Canada Parks Agency
Restoration of Grande-Grave wharf – Forillon National
park
Project N° 1413-5
Addendum n° 02

MODIFICATIONS ON PLANS AND SPECIFICATIONS

No de projet **1413-5** No de contrat **45377057**
Project number Contract number

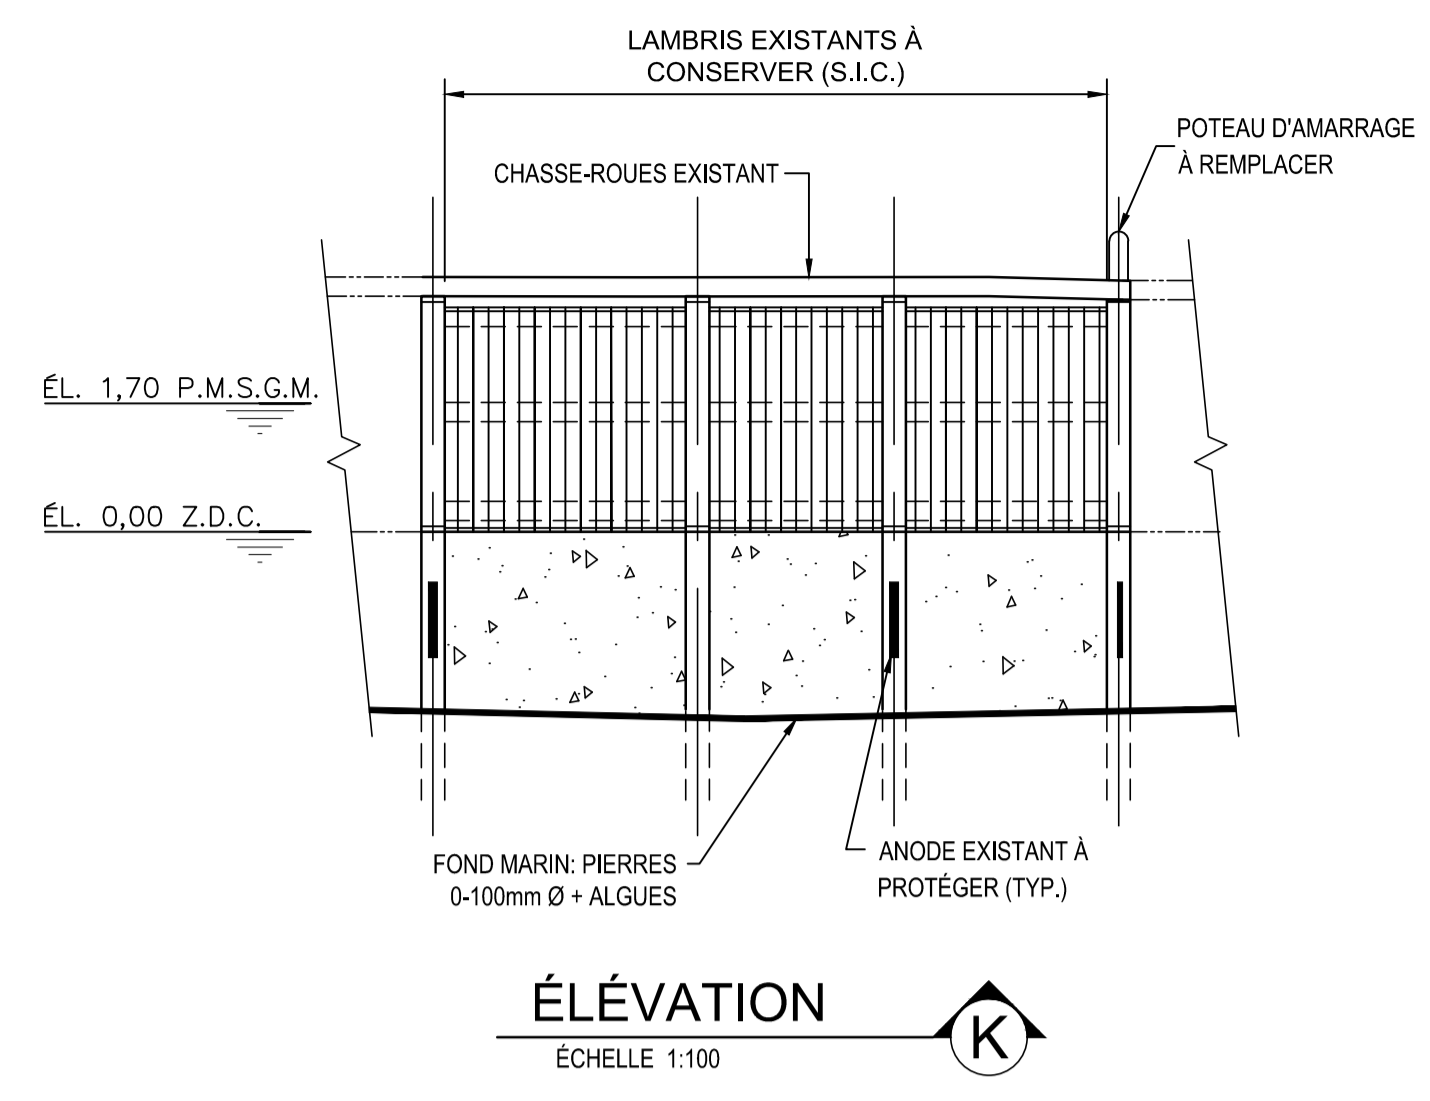
1.5 Modifications on plans, sheet 8 is cancelled and replaced by sheet 8 – Addendum n° 2:

- Modification of the description of the existing lamppost intervention on the elevation view O.

COUPE SURFACE 5
ÉCH. 1:20

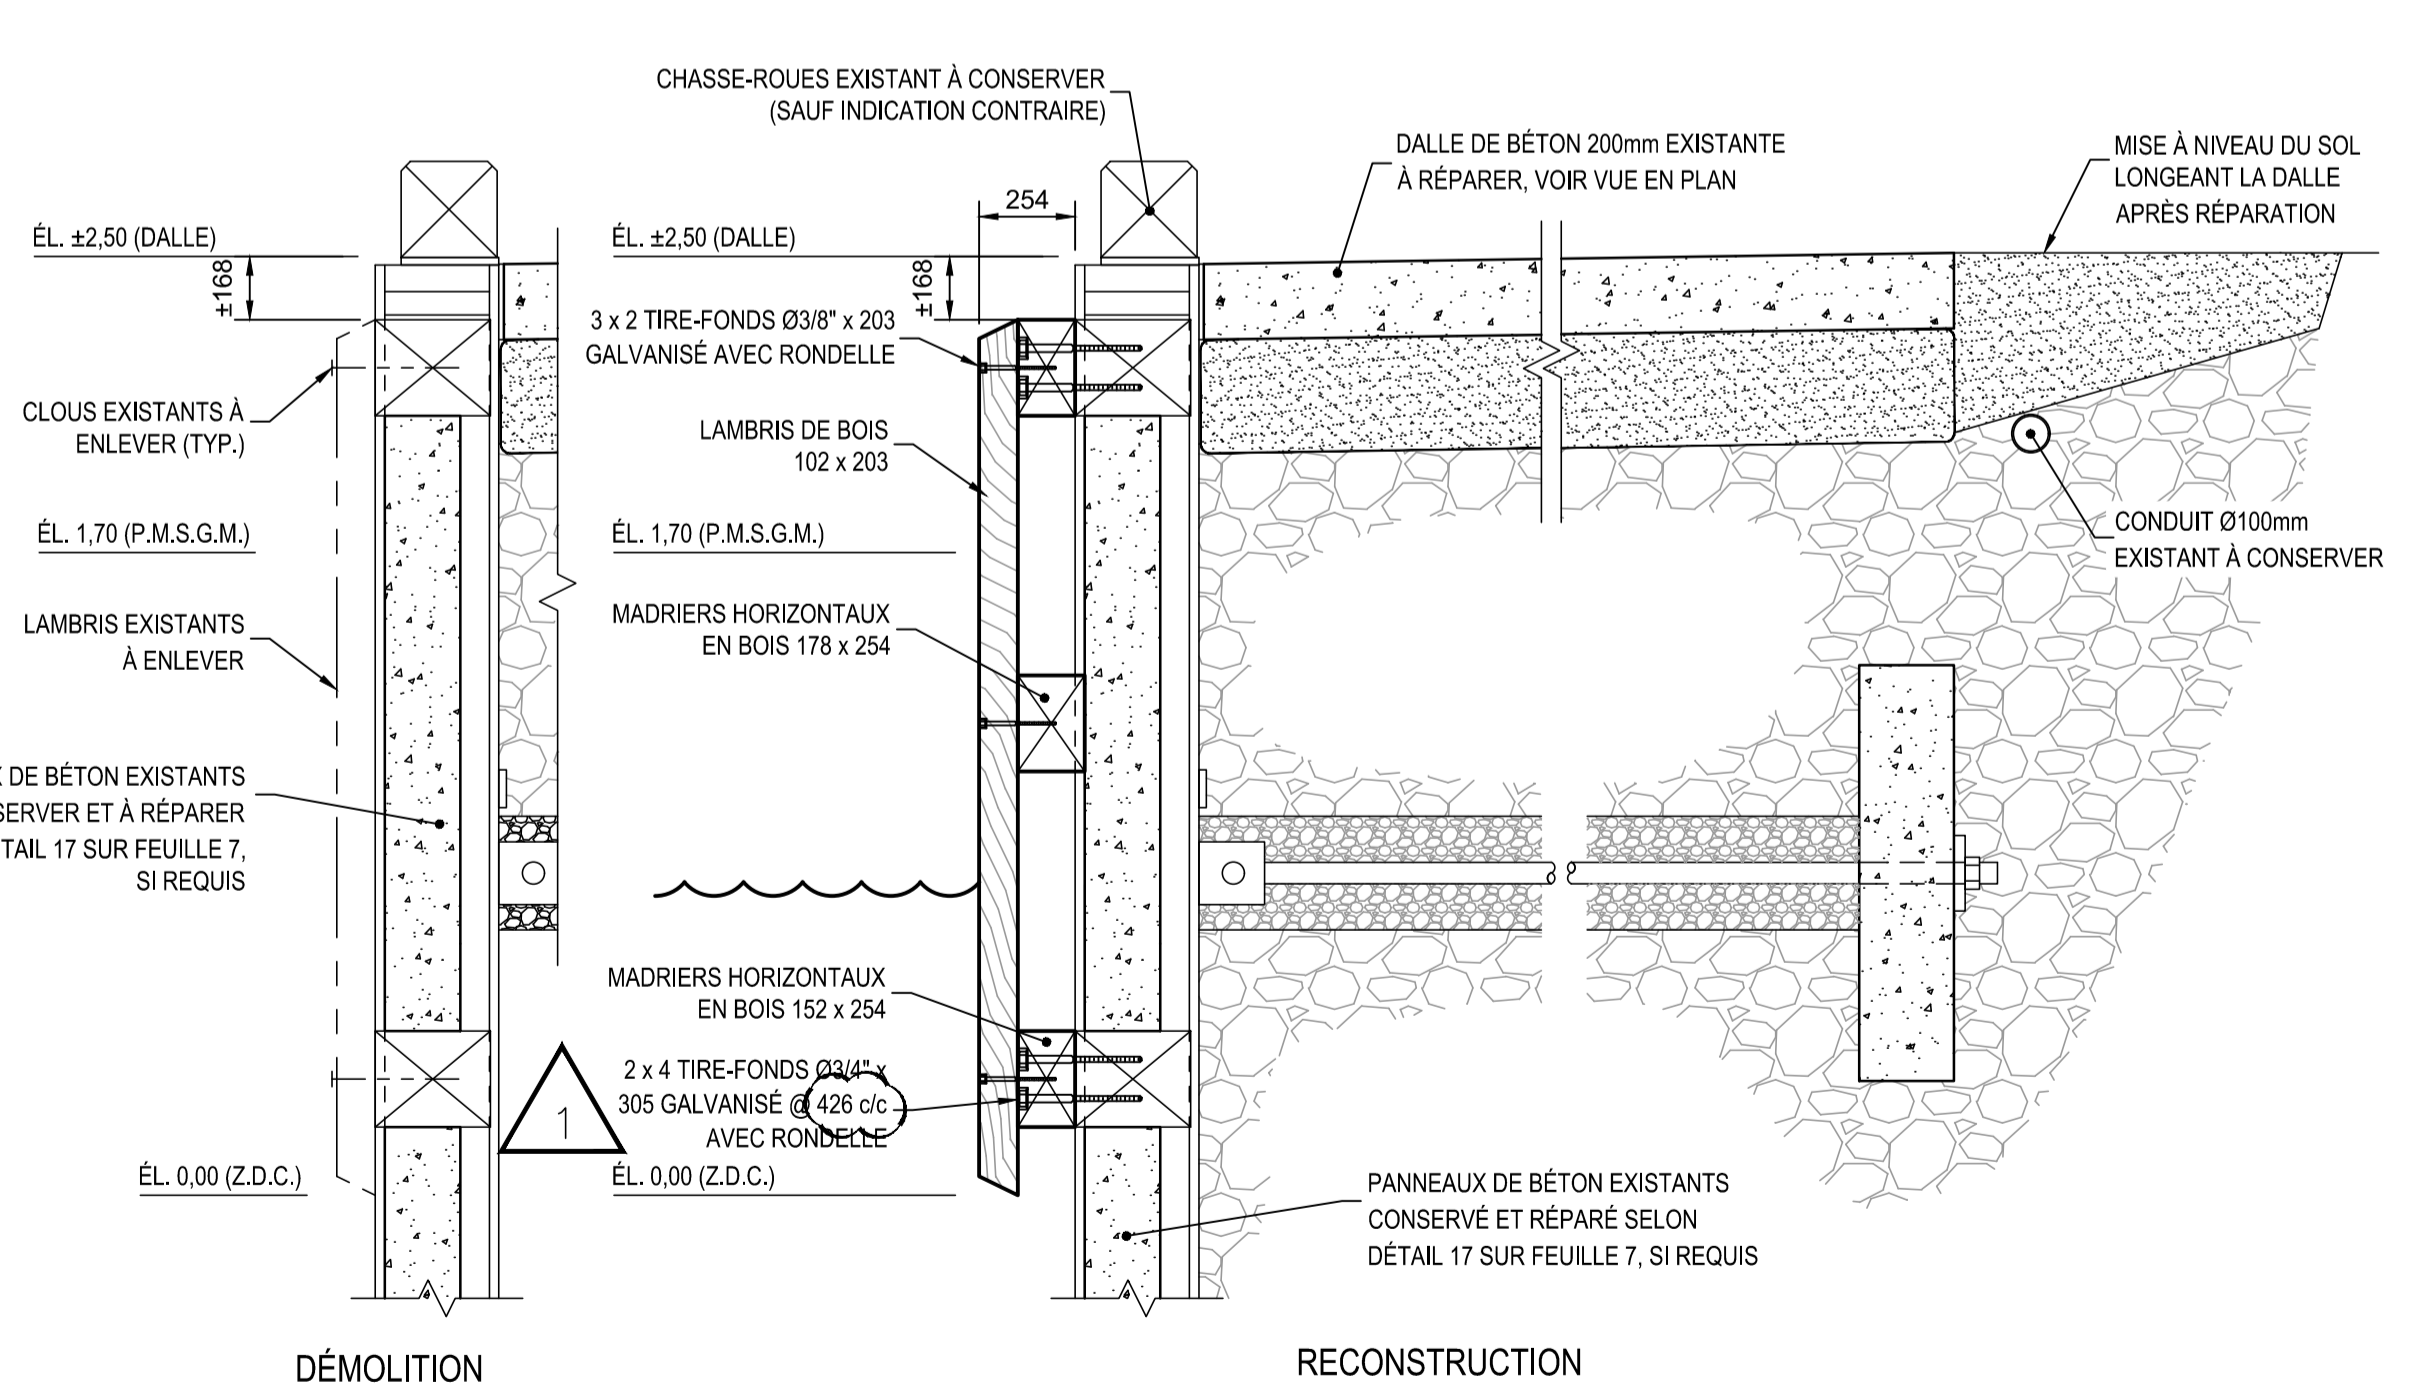
1.6 Modifications on plans, sheet 9 is cancelled and replaced by sheet 9 – Addendum n° 2:

- Changing the spacing of the lag screws to the section - surface 5.

REPLACEMENT D'ÉCHELLE
ÉCH. 1:20

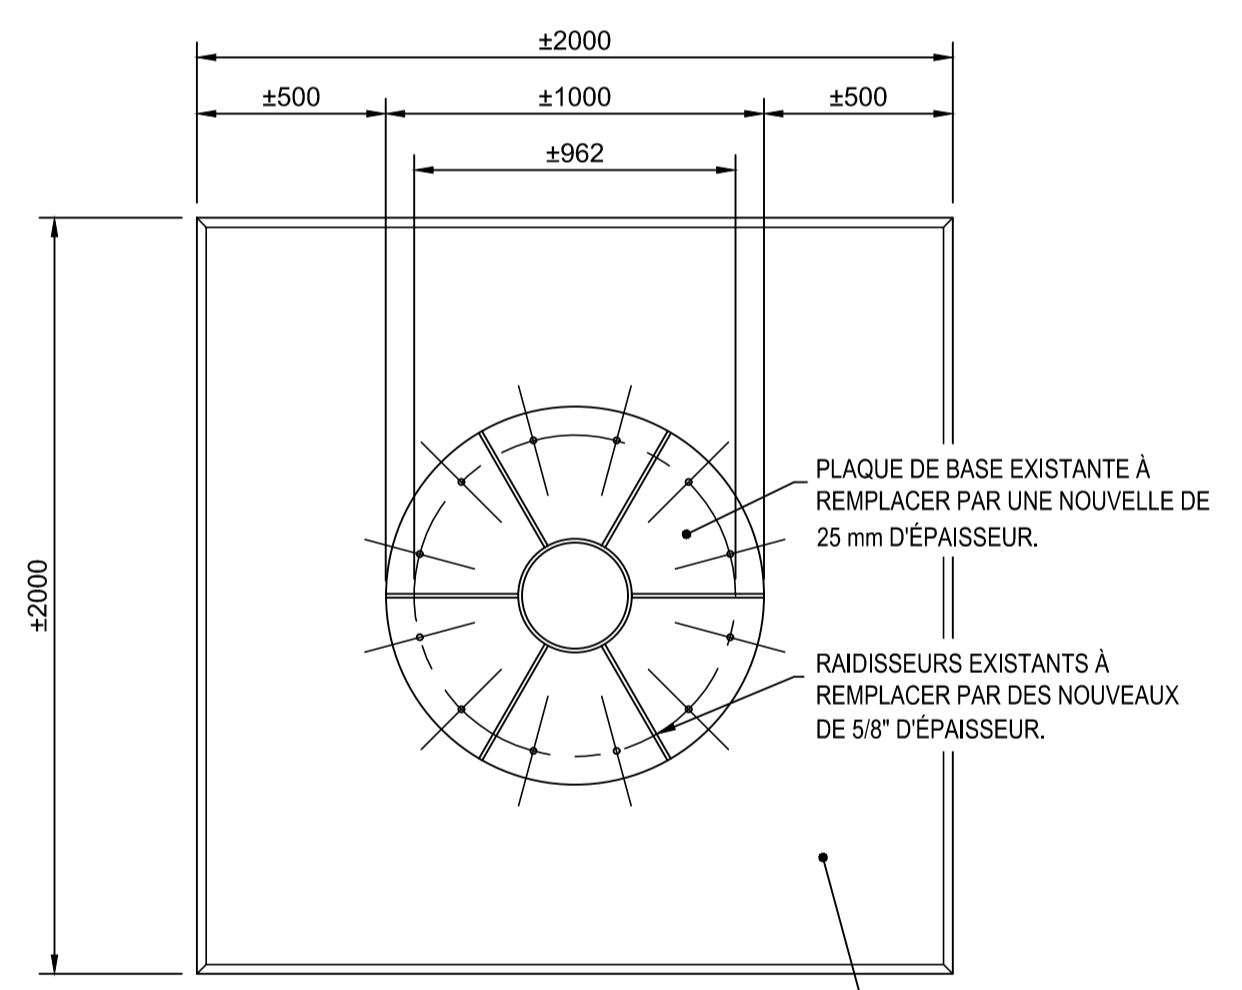
1.7 Modifications on plans, sheet 10 is cancelled and replaced by sheet 10 – Addendum n° 2:

- Modification of the depth of the anchors of the threaded rods of the wooden uprights for the replacement of the ladders and precision on the type of chemical anchoring

Chemical anchors with threaded rod for fixing horizontal planks, uprights of ladders and wheel guard must be included in the price of the wooden materials.

NOUVEL ESCALIER ÉCH. 1:20

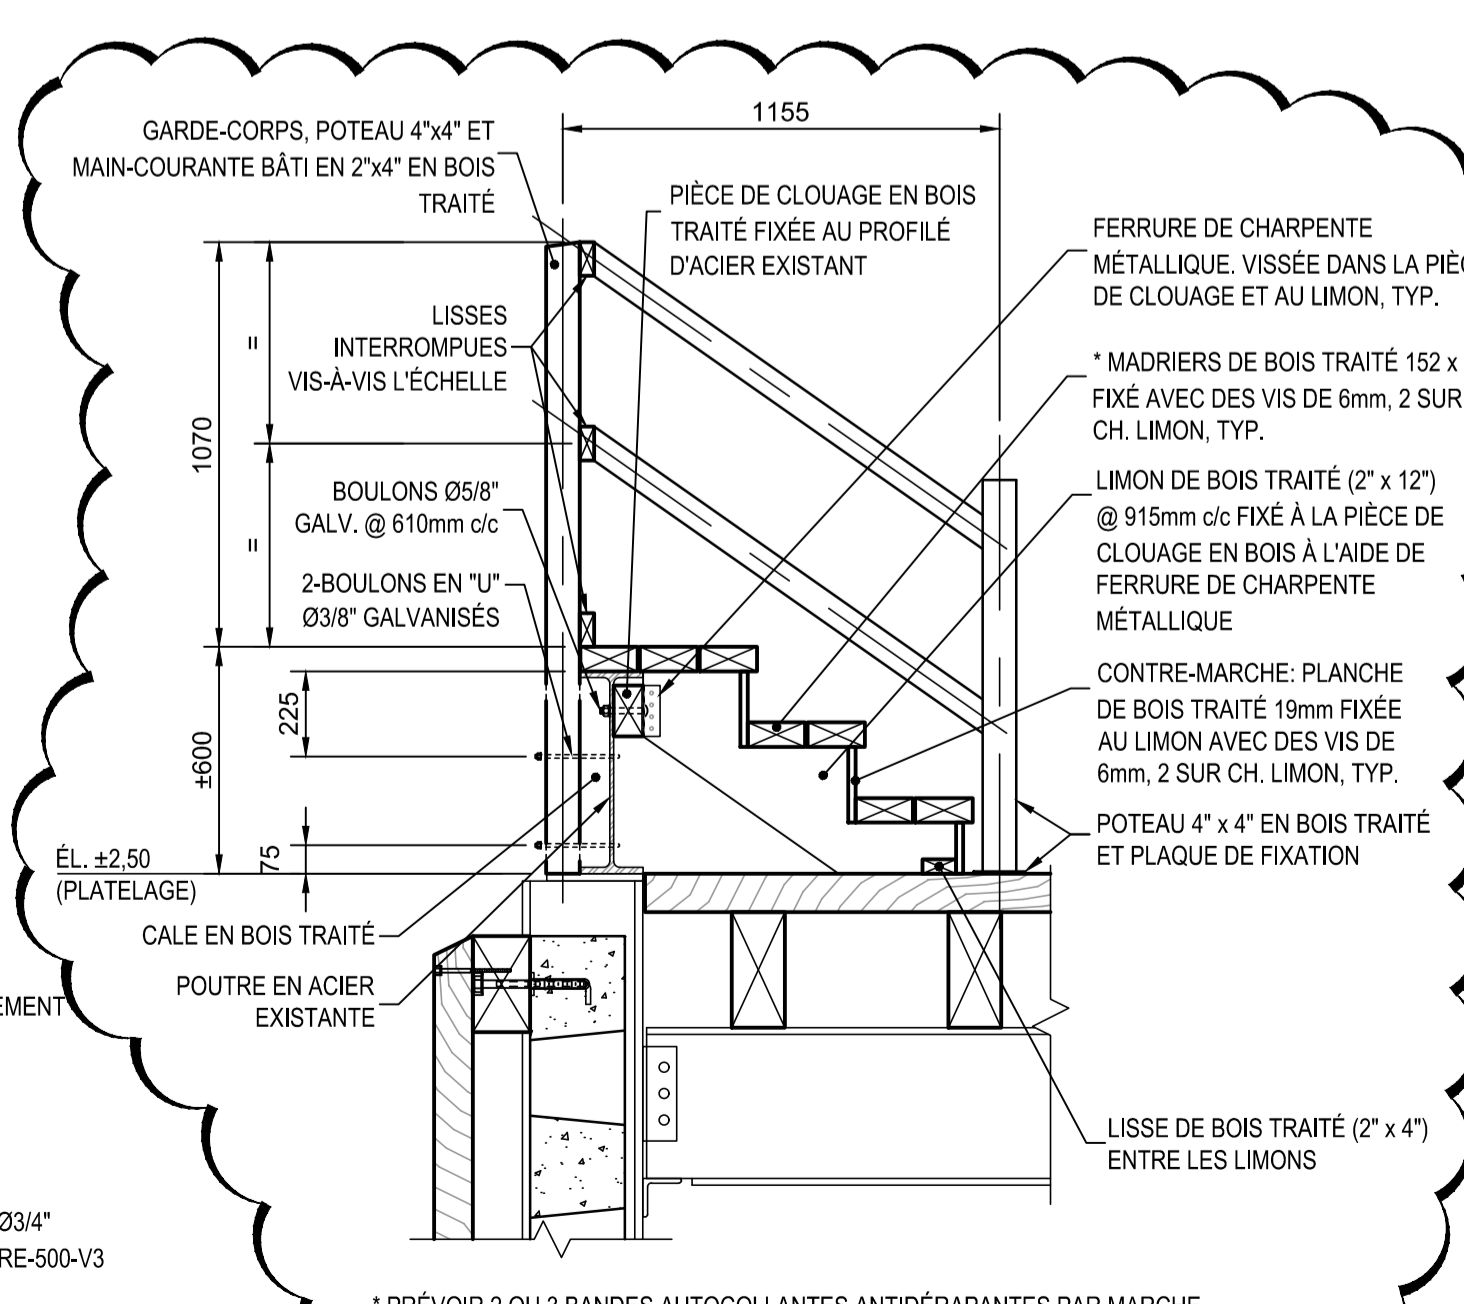
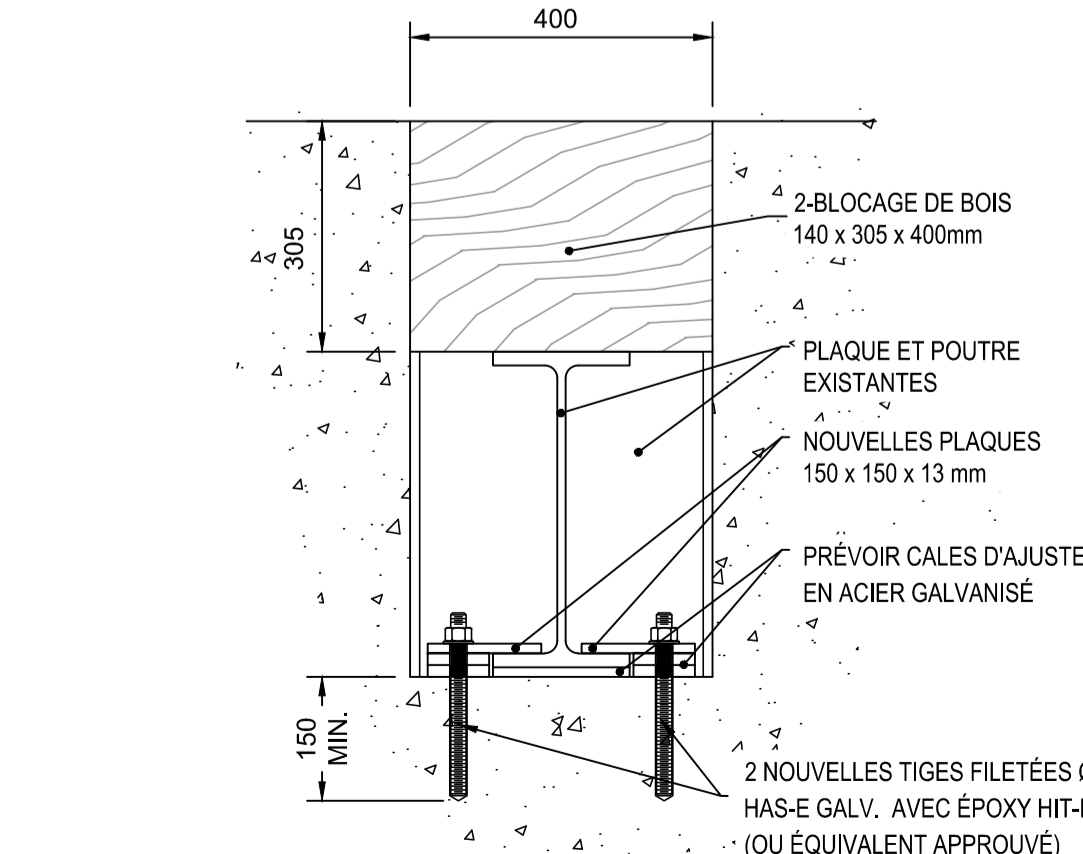
1.8 Modifications on plans, sheet 11 is cancelled and replaced by sheet 11 – Addendum n° 2:

- Modification of the type of faucet for water station.
- Addition of details for fixing of the new staircase and modifications of the drawing - section 15.
- Addition of fixing plate for fixing the wooden locks to the existing beams - section 13.

- Article 1.4.5.5.1, is replaced by the following:
The reconstruction of the staircase is paid at a global price. The price includes the demolition and disposal of the existing staircase, the construction of the new staircase in accordance with good practice, the supply of materials (treated wood, bolts, angles, lag screws and all galvanized fixings and self-adhesive tape non-slip for the steps), the existing steel beam drilling holes, the implementation and it includes any incidental expenses.
